Fra: noreply@blivhoert.kk.dk
Sendt: 5. april 2013 00:13
Til: TMF-Bydesign
Emne: Høringssvar: "Enghave Brygge" med kommuneplantillæg (2011-63262). Afsender: Susanne Bro
Vedhæftede filer: Indsigelse fra Havnelauget.pdf

Høringssvar fra Havnelauget vedr. Lokalplanforslag for Enghave Brygge

Lokalplanforslag: Effekt på kulturhistoriske værdier og havnemiljø

Model af Enghave Brygge Nord iflg. lokalplanforslag. Udført af professionel modelbygger for Havnelauget.

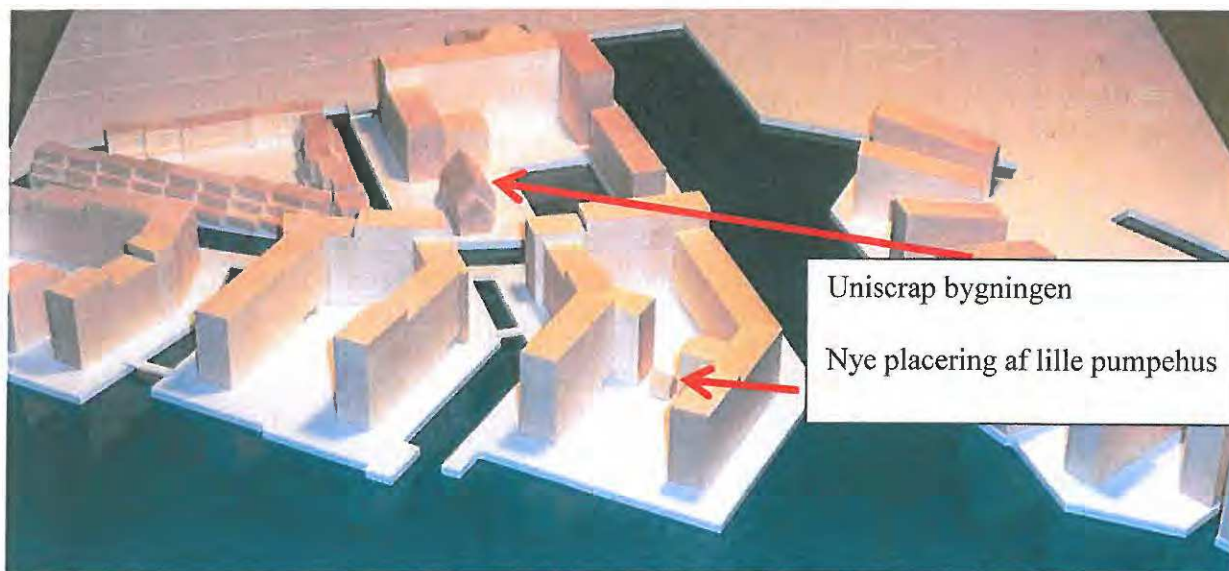
- 1) Der bygges højt foran H.C. Ørstedsværket således at værkets bygningsanlæg ikke længere kan ses fra havnesiden eller Tømmergraven. Værkets bevaringsværdige infrastruktur i form af kajanlæg, jernbane- og kranspor samt kulplads, der fortæller om værkets produktionsflow, fjernes.

- 2) Uniscrap-bygningen omkranses af højhuse, og vil ikke længere være synlig fra havnesiden eller Tømmergaven fraset gennem lille åbning til Enghave kanal i bygningsmuren, der kanter Tømmergraven (se billede af model af Enghave Brygge Nord iflg. lokalplanforslaget, nedenfor). Bygningen mister sit kajanlæg pga. havneopfyldningen og jernbanesporene fjernes.

- 3) Det lille pumpehus bliver placeret langt inde i en bygningskarré (se billede af model, nedenfor). Pumpehuset mister sin beliggenhed ved vandet og vil ikke længere være synligt fra Tømmergraven. Det vil muligvis kunne øjnes med kikkert fra havnesiden gennem den smalle åbning i karreen mod havnesiden.

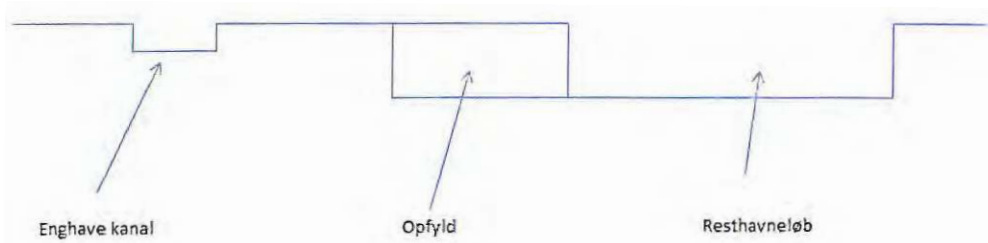
Vi mener ikke, at udgravede kanaler kan erstatte opfyldt havn. Det åbne vandspejl har en helt anden karakter og herlighedsværdi end smalle kunstige kanaler omgivet af højhuse. Regnestykket i lokalplanforslaget går på areal af vandoverflade af både tværgående og længdegående kanaler. Af prospekttegningerne fremgår det, at det kun er Enghavekanalen, som kan være en kompensation for

Gennemføres lokalplanforslaget mener vi, at byzonen udvides med 35.000 m², hvilket **strider mod Planloven § 5, j, stk. 1**, der udsiger, at *”byudvikling og byomdannelse i det indre storbyområde skal ske inden for eksisterende byzone”*. Selv om udvidelsen kun havde været på 5.000 m², ville vi også anse dette for brud på planlovens bestemmelser.

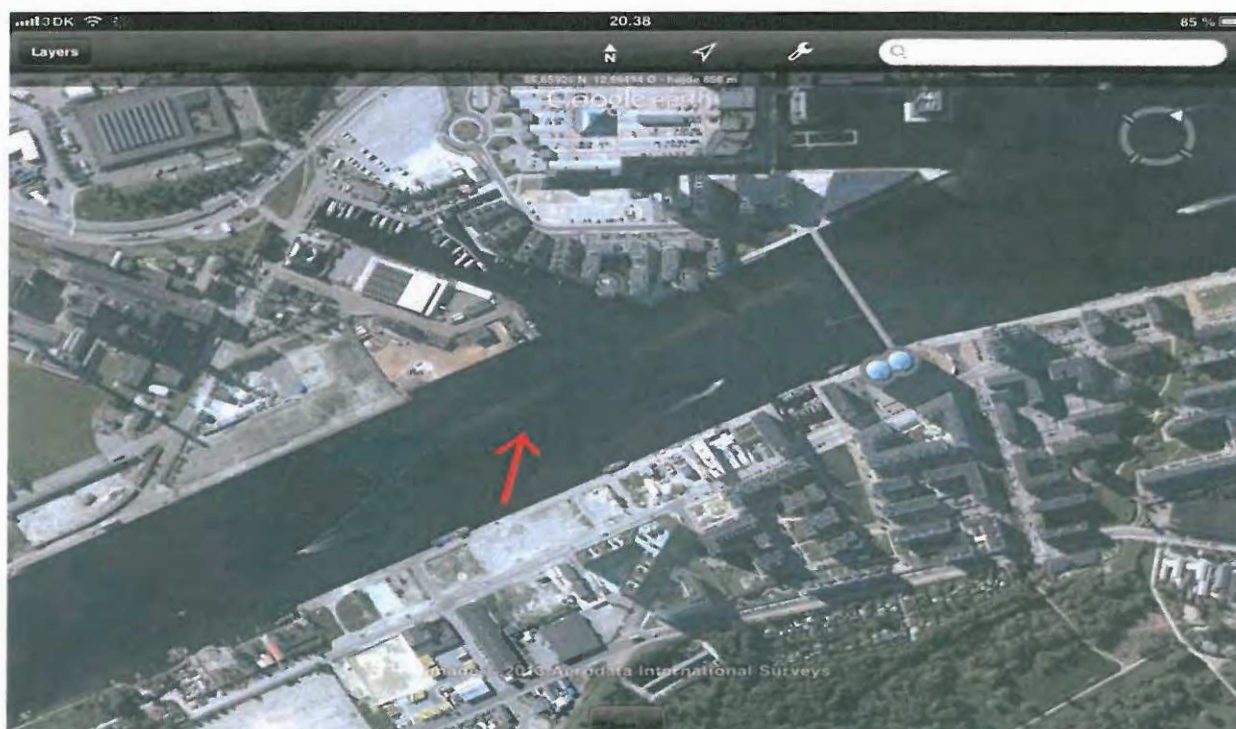
H.C. Ørstedværket er en del af Danmarks industrihistorie og et pejlemærke for Sydhavnen.

Hvorfor vil I gemme det væk?

Hvis man kan forestille sig at står på Brygge Broen og man så hopper rigtig, rigtig højt, så er det dette syn man ser. Tør slet ikke tænke på hvad man ser hvis man ikke hopper, et stort højt hus som kaster skygge over havnen,

Okay, man vil jo stadig kunne se H.C. Ørstedværket's skorstene.
